**Avis de la Mission Régionale d'Autorité environnementale
Nouvelle-Aquitaine sur le projet de
Centrale Biogaz du Bocage Bressuirais
à Nueil-Les-Aubiers (79)**

AVIS NA-2026-018945 / GUNENV

Localisation du projet :	Commune de Nueil-Les-Aubiers (79)
Maître(s) d'ouvrage(s) :	ENGIE BIOZ
Avis émis à la demande de l'Autorité décisionnaire	Le Préfet des Deux-Sèvres
En date du :	4 juin 2026
Dans le cadre de la procédure d'autorisation :	Autorisation Environnementale (ICPE)
L'Agence régionale de santé et Préfet de département au titre de ses attributions dans le domaine de l'environnement ayant été consultés.

Figure 1 : Plans de localisation - extrait des annexes à l'étude d'impact (6_2_b) page 26 et de la description du projet (3_2) page 13

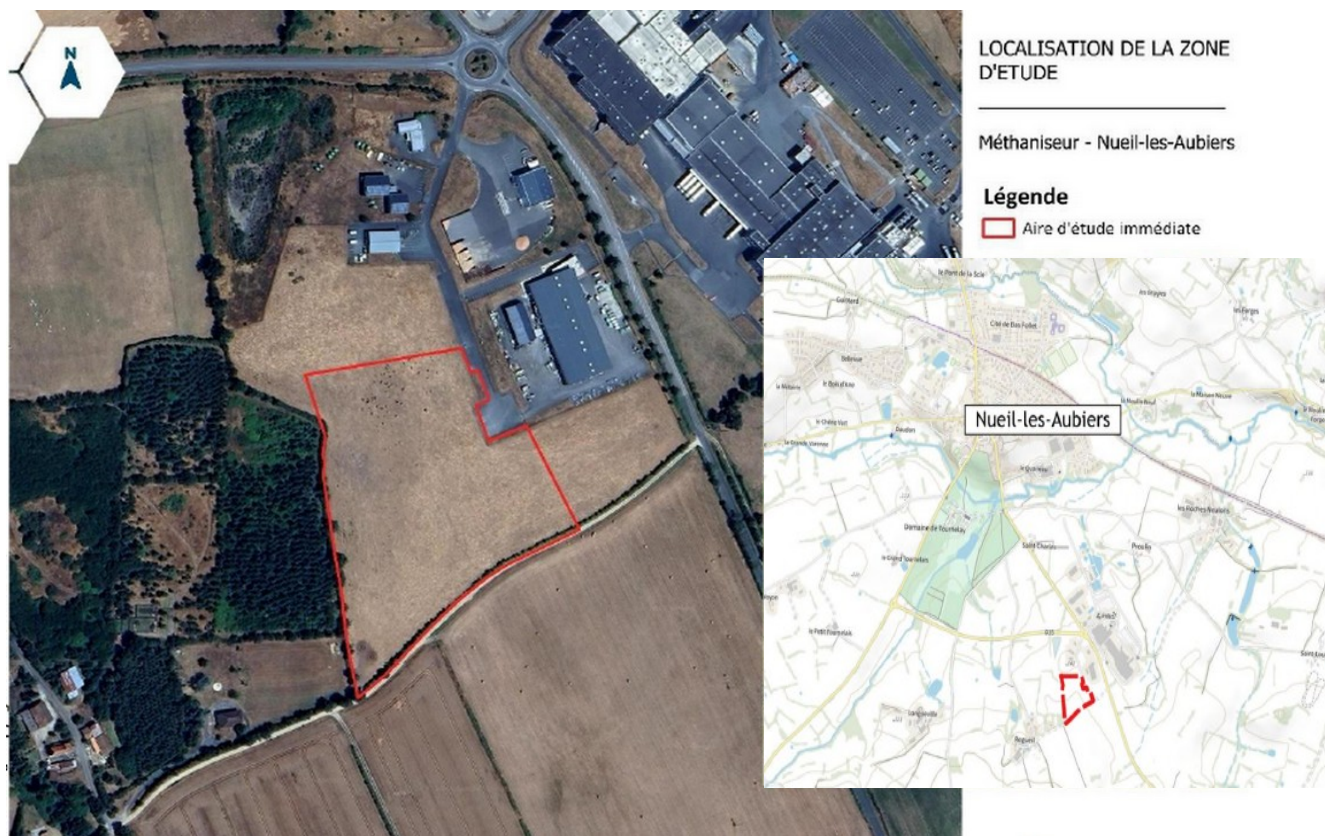
Afin de caractériser de manière exhaustive les impacts du projet, la MRAe recommande de compléter les informations relatives aux installations qu'il sera nécessaire de construire pour pouvoir procéder à l'injection du biométhane dans le réseau de distribution de gaz naturel de la commune, non développé dans le dossier. Les impacts liés à ces aménagements seraient à intégrer à l'analyse globale.
